PROTOKOLL DER PREISGERICHTSSITZUNG

NEUE QUARTIERSMITTE KLETTHAM-NORD

Niederschrift über die Sitzung des Preisgerichts vom Dienstag, 28.02.2023 in Erding.

1009

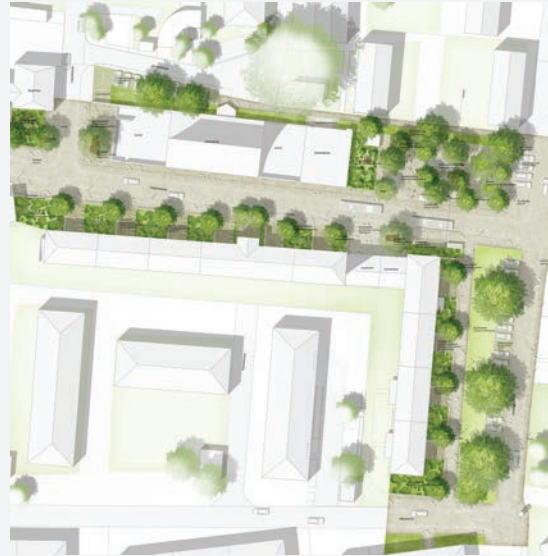
Die Arbeit formuliert in konsequenter Weise eine bandartige Zusammenfassung von Kirchenensemble und Quartiersplatz. Dies wird zunächst als durchaus angemessene Antwort zur Schaffung einer eigenständigen Quartiersmitte gewertet. Jedoch erscheint insbesondere die fast waldartige Begrünung des zentralen Quartiersplatzes an dieser Stelle deplatziert und kann die angestrebten flexiblen Nutzungsmöglichkeiten nicht abbilden. Die Bündelung der Parkierung am östlichen Platzrand wirkt zu massiv und führt im Verlauf der Karlstraße zu einer wesentlichen Verschlechterung im Vergleich zur Bestandssituation. Die Begrünungsmaßnahmen entlang der Wohnbebauung sind präzise gesetzt und formulieren in Bezug zum „Quartiersplatz“ eine richtige Adresse für den Quartierstreif. Das Zusammenfassen des Baudenkmals Erlöserkirche und des Quartiersplatzes über einen einheitlich und insbesondere im Kirchem Umfeld unmaßstäblich wirkenden Belag aus großformatigen Betonplatten wird nicht als angemessene Antwort zur Einbindung des Kirchenensembles bewertet.

1003

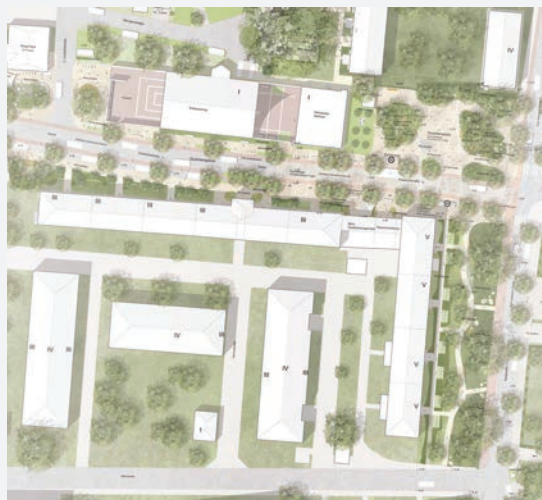
Die organische Formensprache kann formal, inhaltlich und im Besonderen in Bezug auf das Baudenkmal der Erlöserkirche nicht überzeugen. Die dargestellten entwurfsbestimmenden „Wasserläufe“ reduzieren sich bei näherer Betrachtung auf einfache Entwässerungsrinnen-Pflasterlinien und verlieren somit die gewünschte gestalterische Absicht.
